Mission régionale d'autorité environnementale
Grand Est

**Avis délibéré sur le projet d'aménagement urbain à
vocation d'habitat – secteur Terville Sud**

à Terville (57)

**porté par la Société Tervilloise d'Aménagement Foncier
(STAF)**

Figure 4 : plan de localisation des anciennes activités du site

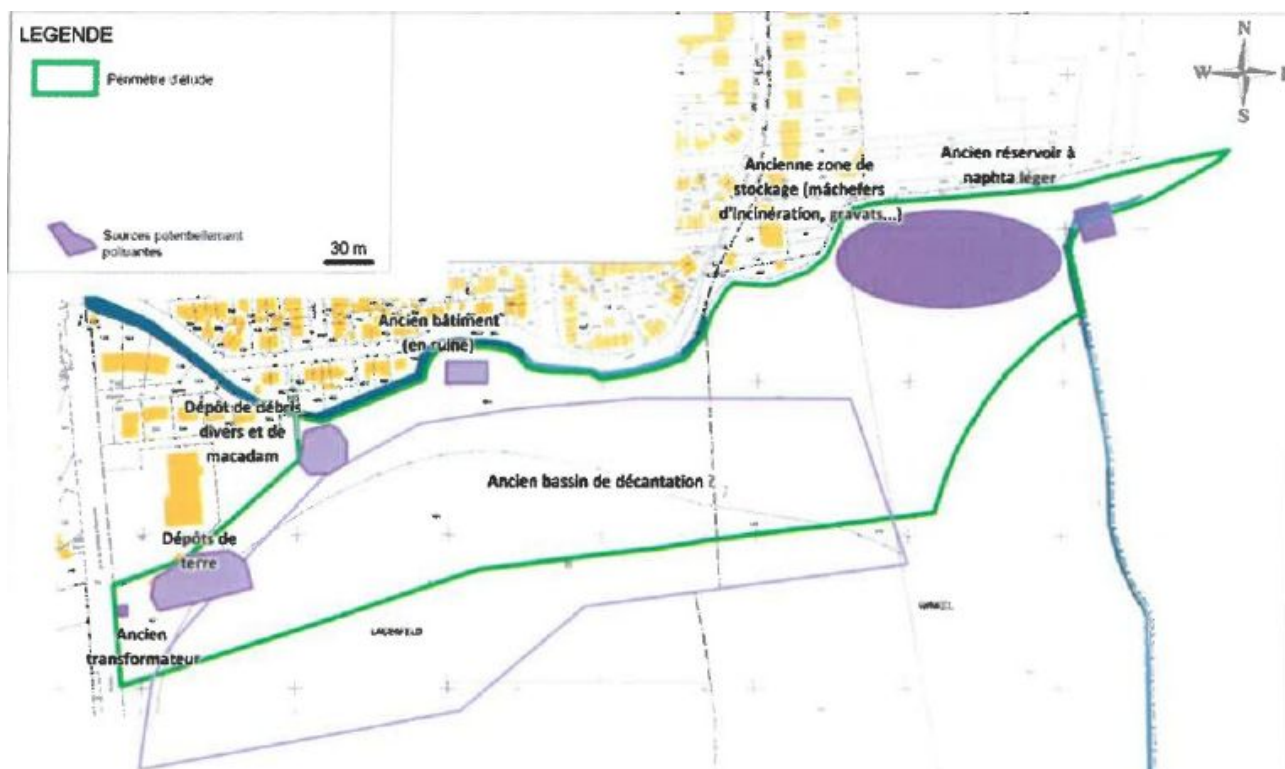
Le projet est concerné par le Secteur d'Information sur les Sols (SIS) n° 57SIS06589 « ancien crassier et laminoirs de Terville ». Les sources potentiellement polluantes sont localisées dans le diagnostic des sols joint au dossier (Cf. figure n°4).

L'AE constate que les PFAS ne figurent pas parmi les polluants analysés.

Le dossier soulève une limite principale concernant l'ARR : ses résultats sont fortement dépendants des caractéristiques constructives des futurs bâtiments, à ce jour inconnues (nature et épaisseur de couche de forme, type de fondations, épaisseur de dalle, etc.). Une fois les détails du projet de construction arrêtés, une mise à jour de l'Analyse des Risques Résiduels (ARR) pourra s'avérer nécessaire.

- ***compléter le diagnostic sols pollués par la recherche de PFAS et les intégrer dans l'EQRS ;***
- ***retranscrire dans le règlement de lotissement l'ensemble des prescriptions environnementales et sanitaires applicables aux futurs projets de construction et aux usages des parcelles ;***
- ***éviter l'installation d'une aire ludique avec des jeux pour enfants sur le site, ou s'assurer d'une conception et réalisation compatibles avec les enjeux sanitaires liés aux sols pollués.***
